IMMIGRATION HOLDING CENTER, LAVAL

PWGSC project: R.082963.001

MARCH 11, 2019

ADDENDUM A-03

CONTENU
 AJOUT DISTRIBUTEUR SAVON ET DE PAPIER À MAIN /
 MODIFIER GRAPHISME TEL QUE LÉGENDE SÉRIE 900
 ADD WALL MOUNTED SOAP DISPENSER AND HAND
 TOWEL / MODIFY GRAPHIC

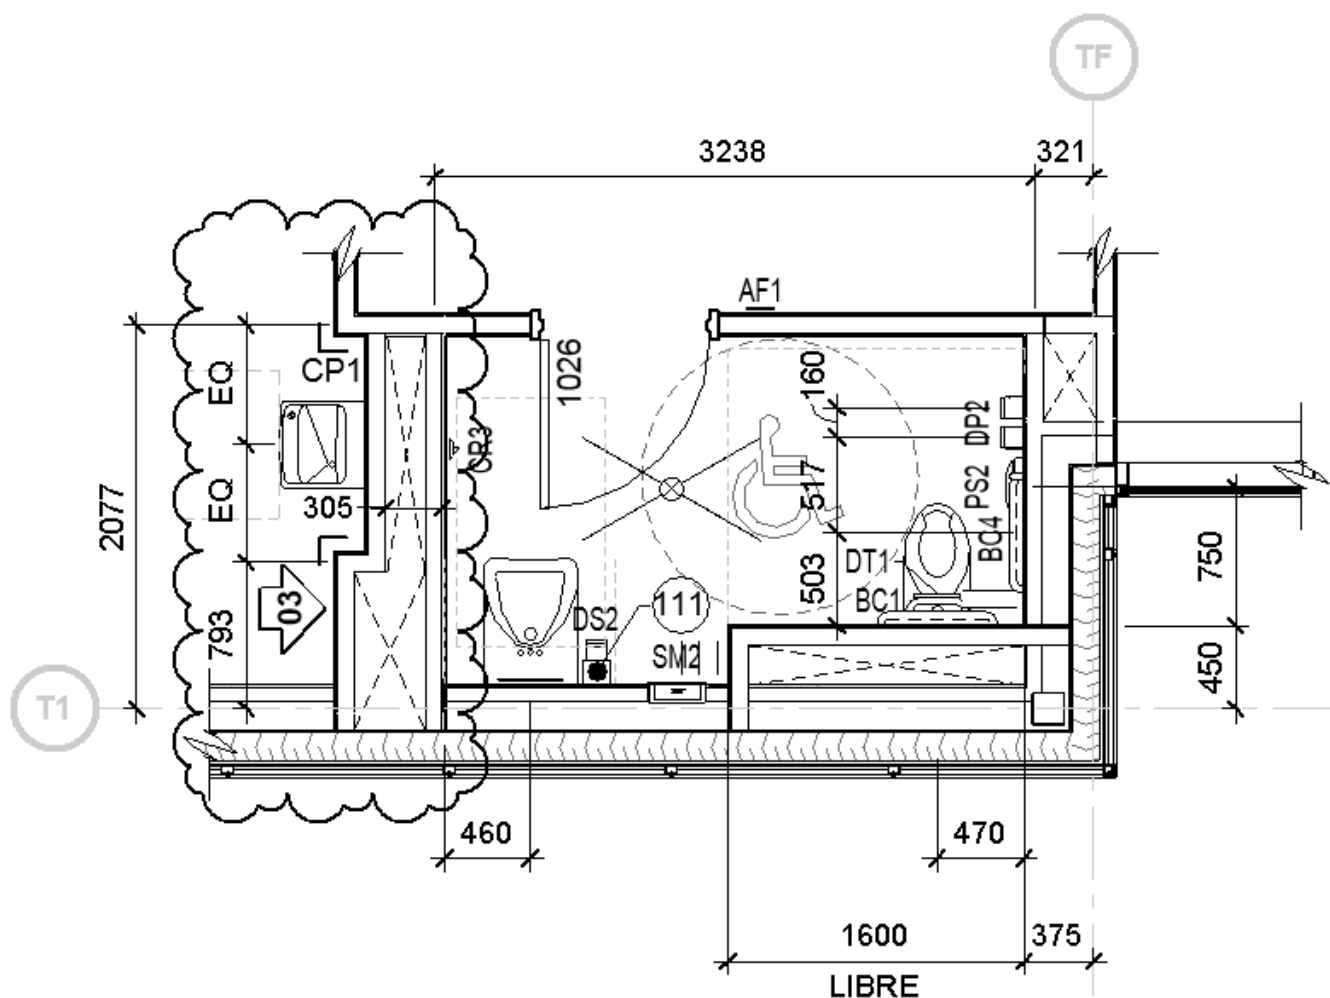
1. **ADD** hand towel dispenser, type 02. (See drawing extracts, sheet **10** following this addendum)
2. **ADD** wall mounted soap dispenser, type 03. (See drawing extracts, sheet **10** following this addendum)

1. **ADD** hand towel dispenser, type 02. (See drawing extracts, sheet **10** following this addendum)

1. **PRECISION:** in all elevations where hand paper dispenser and wall mounted soap dispenser are located, consider that these elements should be in full line as the legend " SERIE 900 – MILLWORK LEGEND " on sheet A903, therefore included in the contract. For information, refer to the legend extract, sheet **10** following this addendum.
